Dodatek č. 2 ke Smlouvě o dílo

Shora uvedené smluvní strany se dohodly na uzavření dodatku č. 2 (dále jen „dodatek“) ke Smlouvě o dílo ze dne 21. 11. 2022, ve znění dodatku č. 1 ze dne 13. 2. 2023, která byla uzavřena se zhotovitelem jako vybraným dodavatelem veřejné zakázky: „**SM/22/327 Havárie Gymnázium, Dobruška – Opravné stavební práce II**“.

ZMĚNOVÝ LIST

ZMĚNOVÝ LIST				11	
Protihlukové zapravení stěnových VZT prostupů					
Stavba:		SM/22/327 Havárie Gymnázium, Dobruška – Opravné stavební práce II			
Objekt:		Gymnázium Dobruška			
Předkládá:		ELEKTRO MOSEV spol. s r. o.		Datum:	06.02.2023

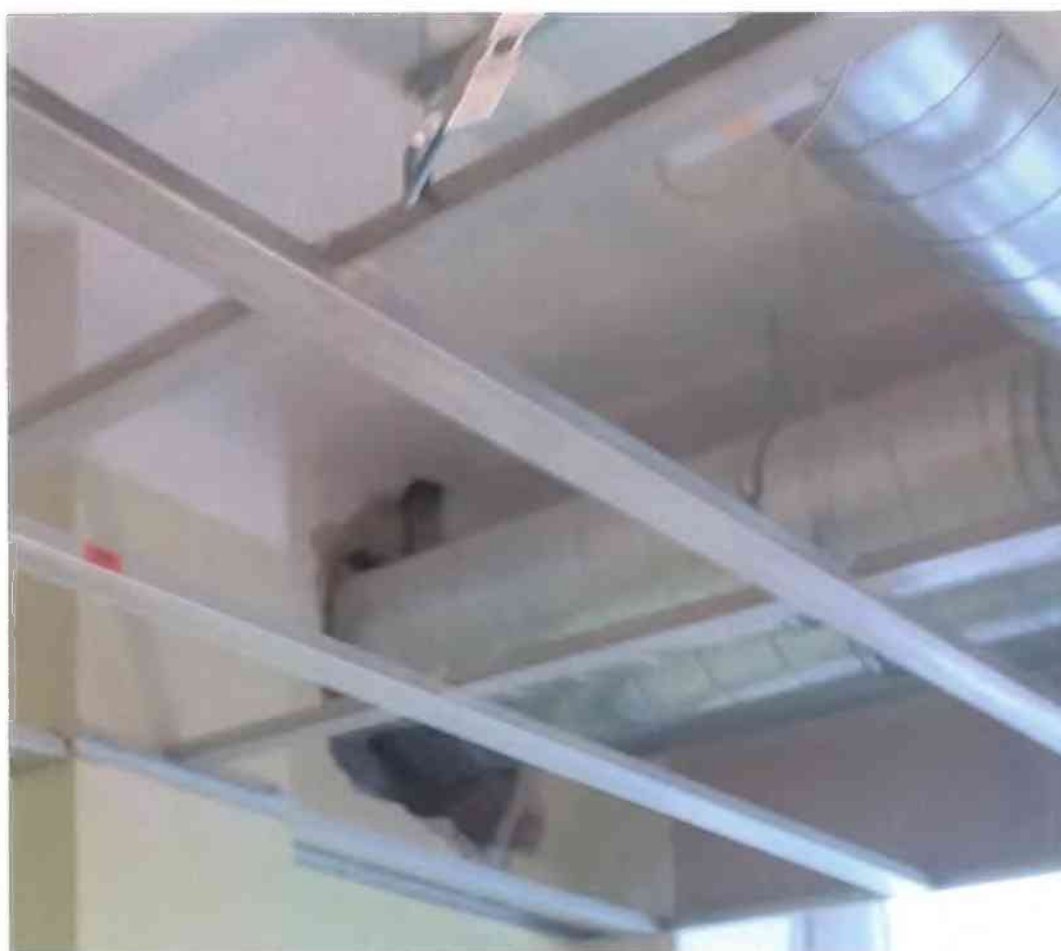
1.2 Popis nového řešení:
Utěsnění prostupů VZT potrubí ve stěnách učeben Laboratoř biologie 102_1 ks, N 104_1ks a Kancelář zástupce ředitele 103_1 ks

Po odstranění SDK poškozených podhledů jsou zjištěny nezapravené otvory - prostupy VZT potrubí mezi učebnami a kabinety. Pro eliminaci přenosu hluku mezi učebnami je nutné tyto prostupy zapravit a utěsnit.
